リコール情報 : Ninja H2 SX・Ninja H2 SX SE

(2022年12月9日届出)

リコール届出番号	5253	リコール開始日	令和4年12月9日
不具合の部位(部品名)	速度計(メータユニット)		
基準不適合状態にあると認める構造、装置又は性能の状況及びその原因	速度計(メータユニット)において、制御プログラムが不適切なため、走行中に再起動するおそれがある。そのため、再起動中は運転者が速度等運転に必要な情報を確認できなくなる。		
改善措置の内容	全車両、メータユニットの制御プログラムを対策プログラムに書き換える。		
発見の動機	市場からの情報による。		
自動車使用者及び自動車特定整備事業者等に周知させるための措置	<ul style="list-style-type: none"><li>・ 使用者:ダイレクトメール等で通知する。</li><li>・ 自動車特定整備事業者等:日整連発行の機関紙に掲載する。</li><li>・ 弊社のインターネットホームページのリコール等情報サイトに掲載する。</li></ul>

改善箇所説明図

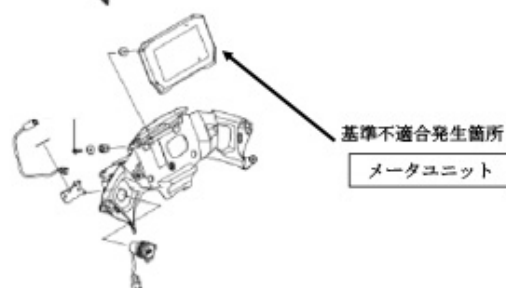
速度計（メータユニット）において、制御プログラムが不適切なため、走行中に再起動するおそれがある。そのため、再起動中は運転者が速度等運転に必要な情報を確認できなくなる。

全車両、メータユニットの制御プログラムを対策プログラムに書き換える。

識別：改善済車両には、車台番号打刻位置付近に白色ペイントを塗布する。
